Sagsnr.
2015-0092943

Bilag 9. Henvendelser i den supplerende høring og forvaltningens bemærkninger

På baggrund af høringssvar modtaget i den offentlige høring samt efterfølgende drøftelser med bygherren, har Teknik- og Miljøforvaltningen foreslået en række ændringer af forslag til tillæg 5 til lokalplan432 ”Carlsberg II” (Carlsbergs nye hovedsæde).

Figur 1B. Det bearbejdede projekts facade mod Valby Langgade med markering af, hvor de maksimale facadehøjder overskrides, hvis højden måles i forhold til Valby Langgades terræn og ikke i forhold til koten ved Gamle Carlsberg Vej (+27.5). C F Møller + Center for Byplanlægning

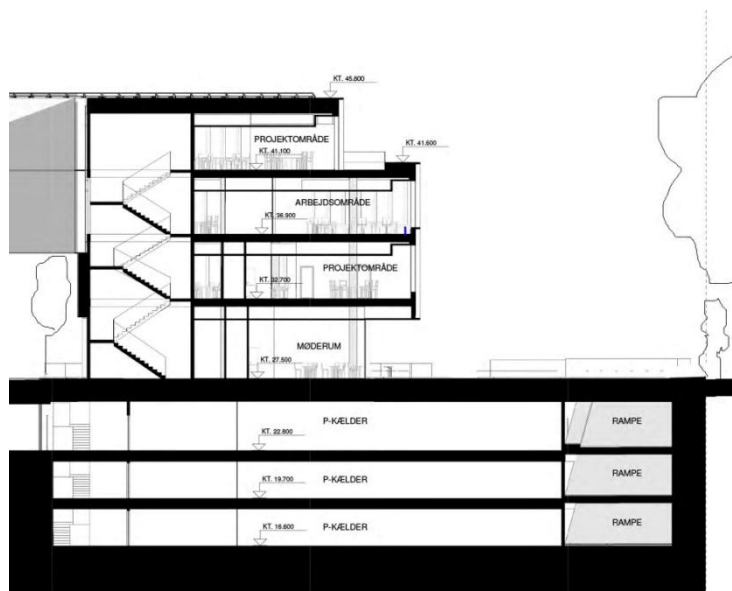
Vesterbro Lokaludvalg bemærker, at en forøgelse af bygningshøjden er følsomt i forhold til virkninger på de omliggende byrum, især vil skyggevirkningen. Udvalget kan ikke anbefale en forringelse af den rekreative værdi af Carl Jacobsens Have. Udvalget savner en konkret begrundelse for en ændring i netop bygningshøjden, da den i det forelagte ændringsforslag ikke forekommer særlig betydende. Udvalget kan i øvrigt tilslutte sig forvaltningens bemærkninger vedr. ændringen, men vil dog gøre opmærksom på, at de på ingen måde skal tages som præcedens for lignende ændringer i andre dele af Carlsberg Byen. Derudover bemærker udvalget, at den usædvanlig korte høringsfrist ikke er god forvaltningsskik i forhold til offentligheden.

Det er især bygningshøjdens forøgelse, som er følsomt i forhold til virkninger på de omliggende byrum. Vi ser også her, at skyggevirksomheden i forhold til omgivelser øges.

Vi savner derfor en konkret begrundelse for en ændring i netop bygningshøjden, da den i det forelagte ændringsforslag ikke forekommer særlig betydende.

Forvaltningen har foreslået en justering af bestemmelsen, så bygningshøjderne måles i forhold til kote +27.5, der er grundens højeste punkt. Dette muliggør en større højde på dele af bygningsfløjen langs Valby Langgade. Den konkrete begrundelse herfor er, at bygningen ikke følger terrænet, der falder markant samt at projektets højde er øget på grund af dimensionering af teknik i forbindelse med lavenergikrav. Disse forhold var undervurderet i det skitseprojekt, som lå til grund for lokalplanforslaget.

Figur 1B illustrerer det bearbejdede projekts facade mod Valby Langgade med markering af dele, hvor de maksimale facadehøjder ville blive overskredet, hvis højden skulle måles i forhold til gadens terræn – og ikke som foreslået i forhold til kote +27.5.
